HTTR の設工認(第 2 回及び第3回)申請に係る
記載の見直しについて

令和 2 年 7 月 6 日

日本原子力研究開発機構 大洗研究所

高温工学試験研究炉部

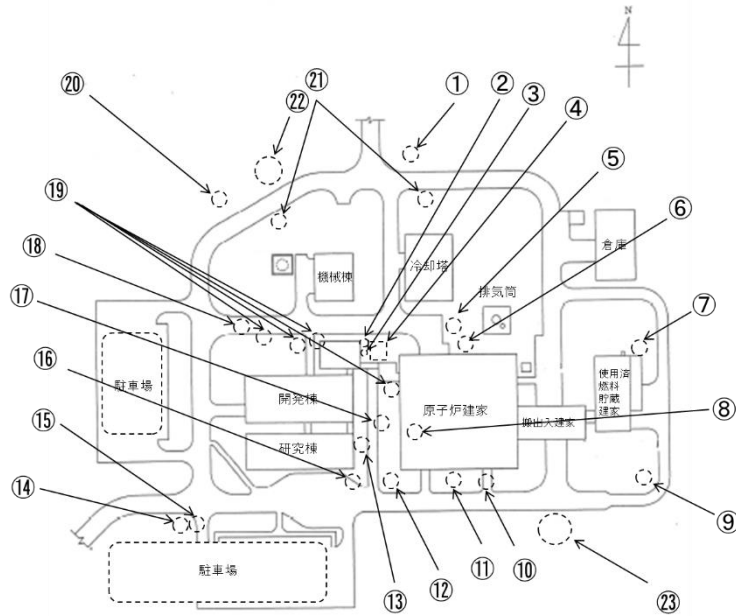
飛来時に設計飛来物より運動エネルギーが大きい飛来物となり得るものに対しては、離隔、撤去、固縛、固定のいずれかの措置を行う旨を明確化する。

なお、飛来物となる可能性のあるもののうち、飛来した場合の運動エネルギーが設計飛来物よりも大きいものについては、本申請では離隔又は撤去の対策を講じることとしており、固縛又は固定を行うものはない。また、車両については、施設に影響が及ぶおそれがある竜巻が接近した場合には退避等の必要な措置を講ずることとする。竜巻襲来時に飛来物となりうる物品およびその対策状況を第 3.6 図に示す。

No.	物品名称	対策	対策前	対策後
①	純水運搬車	隔離		
②	自動販売機	撤去		
③	敷鉄板	撤去		
④	自動販売機	撤去		
⑤	車両	隔離 (退避)		施設に影響が及ぶおそれがある竜巻が接近した場合、退避を行う。
⑥	車両	隔離 (退避)		施設に影響が及ぶおそれがある竜巻が接近した場合、退避を行う。

第 4.10 図 屋根スラブの評価モデル

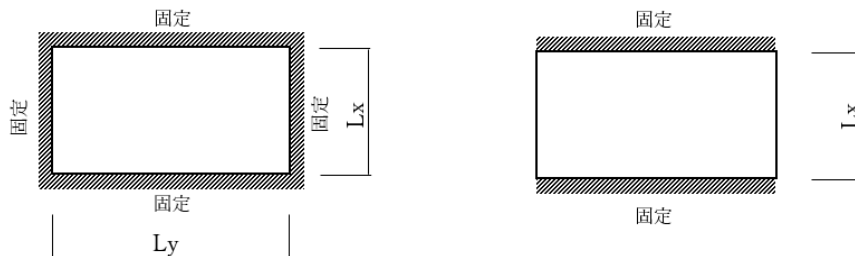
屋根スラブ及び小梁の評価について、評価モデル及び応力算定方法を明確化する。

屋根スラブは4辺固定スラブとして評価する。ただし、せん断力算定時は保守側として短辺方向を固定とした1方向(2辺固定)スラブとして算定する。屋根スラブの評価モデルを第4.10図に示す。

第 1.1 図 ディストリビュータ、記録計、キャリブレータの保管場所 (原子炉建家 地下1階)

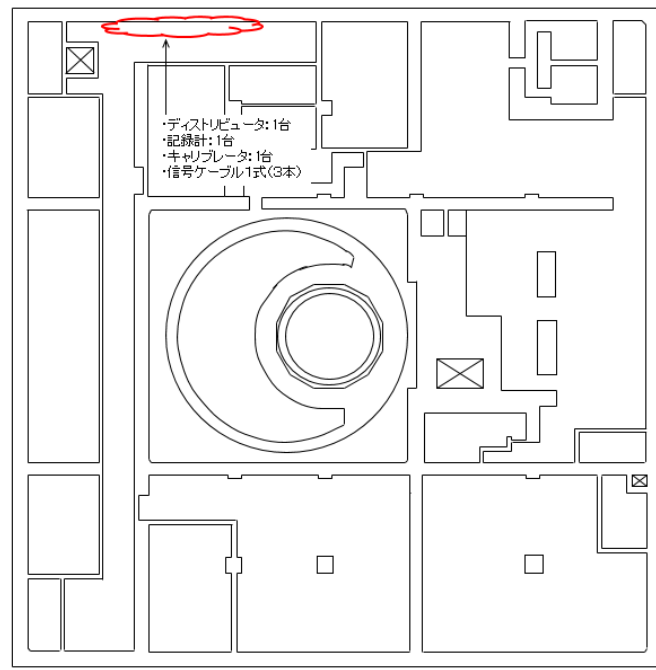
全交流動力電源喪失時に用いる可搬型計器、可搬型発電機等の設計仕様及びこれらを用いた対応措置を明確化する。

また、保管場所を第1.1図から1.3図、本申請の範囲を第1.4図に示す。可搬型計器は原子炉建家内の2箇所各1式を分散して保管し、可搬型発電機は原子炉建家以外の2箇所に1式を分散して保管するものとする。

図 3.2.1 排気筒避雷針配置図

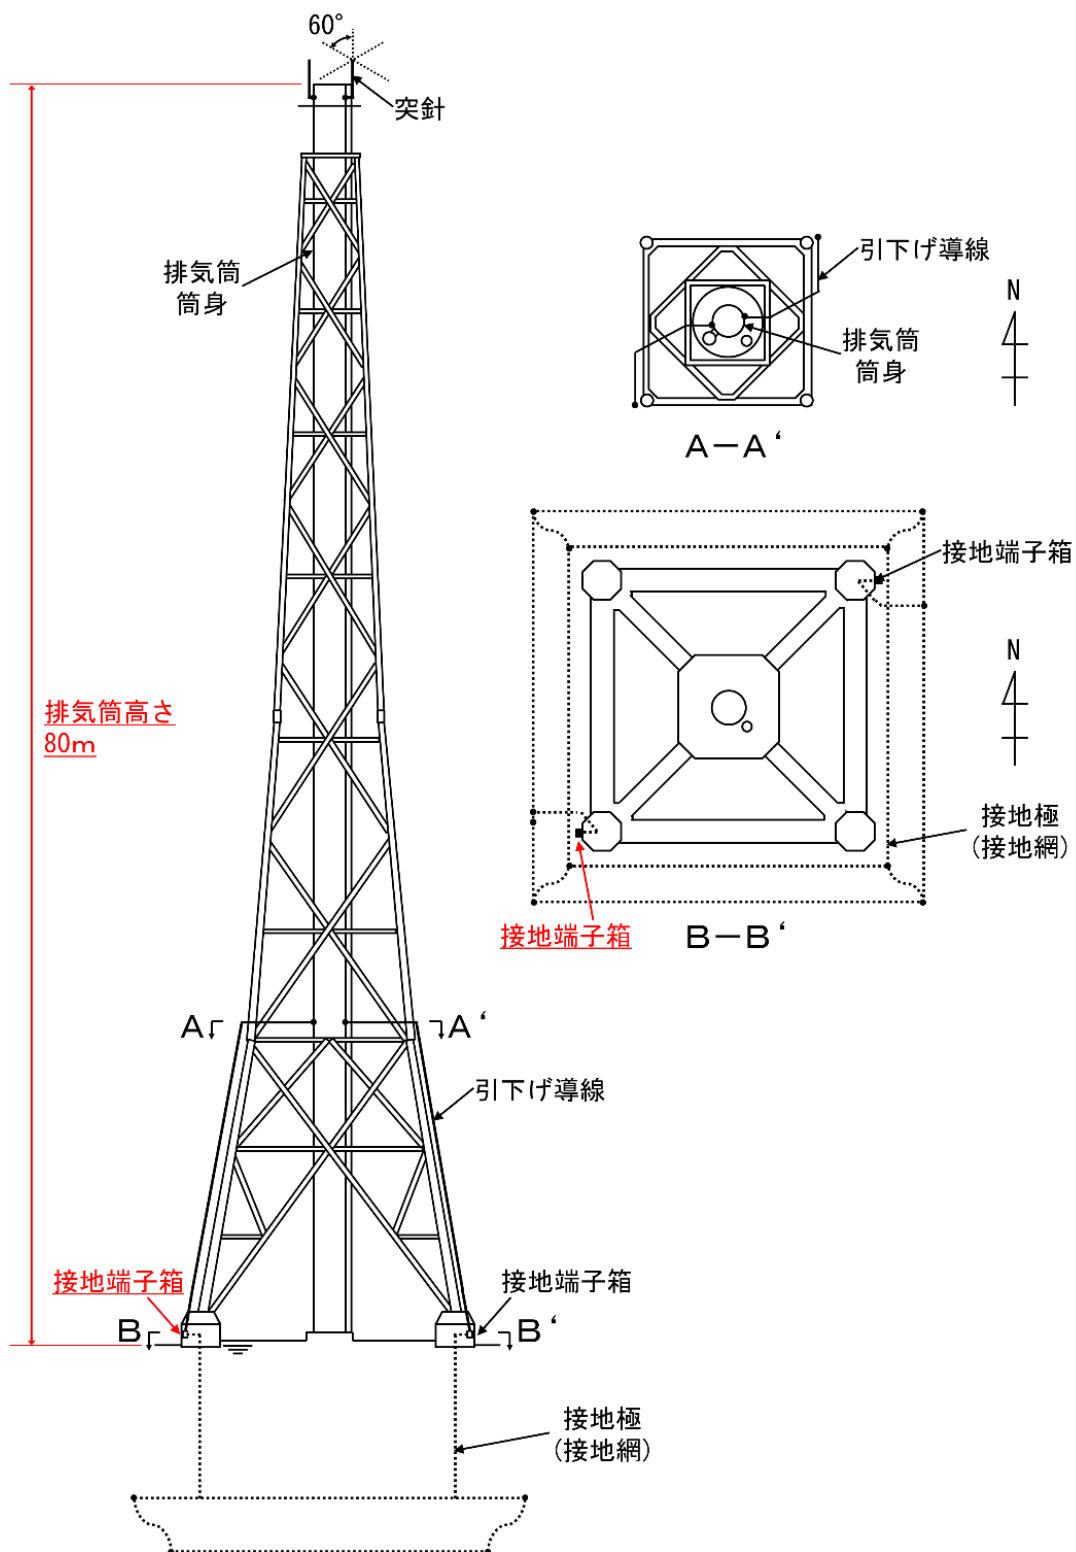
検査に用いる確認図書、接地抵抗の測定箇所等を明確化する。

本申請に係る避雷針の設計仕様は、JIS A4201-1992 に従う。
 避雷針の配置を図 3.2.1「排気筒避雷針配置図」に示す。
 主な仕様は以下のとおりとする。

- (a) 避雷針が所定の位置に配置されていることを目視により確認する。
- (b) 避雷針が「3.2 設計仕様」で示す避雷針突針部先端高さを満たした高さに設置されていることを建築基準法第 88 条に基づく確認通知書の排気筒高さにより確認する。

- (a) 単独接地抵抗及び総合接地抵抗が「3.2 設計仕様」を満たすことを確認する。単独接地抵抗 (R1, R2) は、2 か所の接地端子箱で各々測定により確認し、総合接地抵抗 (R0) は、得られた単独接地抵抗の値 (R1, R2) から下式により算出して確認する。

第 3.9 図 障壁材の施工断面概略図

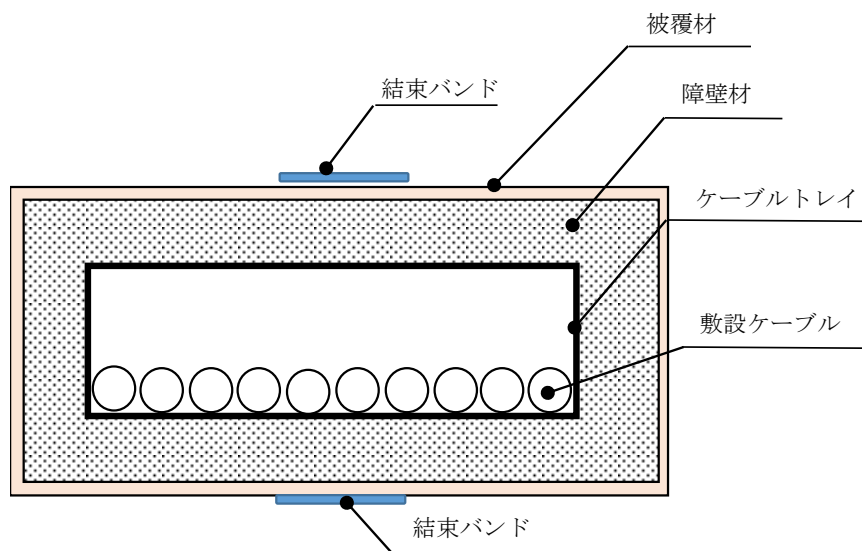
ケーブルトレイに巻設する障壁材の仕様及び施工方法を明確化する。また、火災防護対象機器のケーブルに係る系統分離について明確化する。

原子炉の停止機能及び冷却機能を有する設備に係るケーブルを格納するケーブルトレイのうち、系統が混在する火災区画内に設置されるケーブルトレイの 1 系統については、建設省告示 1369 号に基づく 1.5mm 以上の厚さを有する鋼板で覆うことで 1 時間の遮炎性を担保する。また、建築基準法（IS0834）の標準加熱温度曲線及び試験方法に従い、ケーブルトレイの内面温度がケーブルの損傷温度である 205℃を超えないことを確認したシリカ・マグネシア・カルシア系の断熱ブランケット（ファインフレックス BI0）の障壁材を、障壁材の耐火試験時に試験体に使用す

ることで耐火性能が確認された被覆材及び結束バンドにて、隙間・変形なくケーブルトレイに巻設することに加え、火災区画内の壁貫通部面、床貫通部面及び天井貫通部面までを隙間なく巻設することでケーブルの損傷を防止する。さらに、同一の火災区画内に異なる系統の潤滑油を内包する機器が存在する場合には、機器間の分離距離、機器と火災防護対象機器に係るケーブルを格納するケーブルトレイ間の分離距離、機器と可燃物間の分離距離を IEEE384 に基づく分離距離により確保する。難燃性ケーブルが使用できない中性子計装及び放射能計装の検出回路に係るケーブルは鋼製の電線管内に敷設する。

第 3.8 図 ケーブルトレイ敷設概略図 (一部抜粋)

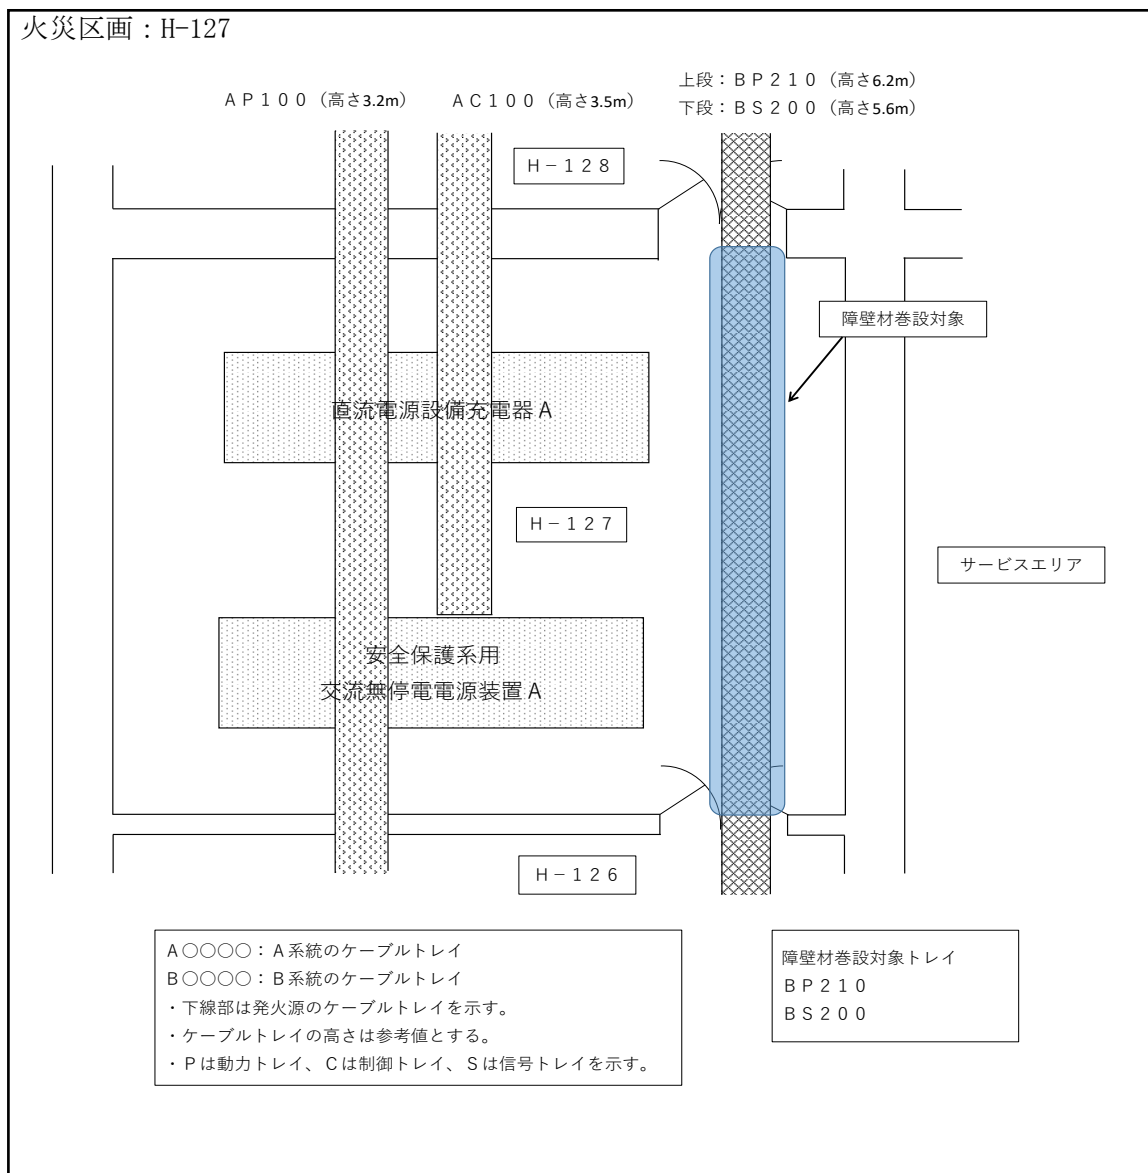
ケーブルトレイ敷設概略図に障壁材巻設対象トレイを明確化する。

同一の火災区画における、ケーブルトレイに巻設する障壁材の仕様を第 3.29 表、被覆材及び結束バンドの仕様を第 3.30 表、異なる系統の火災防護対象ケーブルトレイの分離距離及び障壁材の巻設対象トレイを第 3.31 表、ケーブルトレイの敷設概略及び障壁材を巻き設するケーブルトレイを第 3.8 図、障壁材の施工断面概略図を第 3.9 図、潤滑油を内包する異なる系統の機器間に対する分離距離及び潤滑油を内包する機器と火災防護対象設備に係るケーブルを格納するケーブルトレイ間の分離距離について第 3.32 表に示す。また、中性子計装及び放射能計装の検出回路に係る電線管の敷設経路を第 3.4 表、電線管の敷設概略を第 3.10 図に示す。
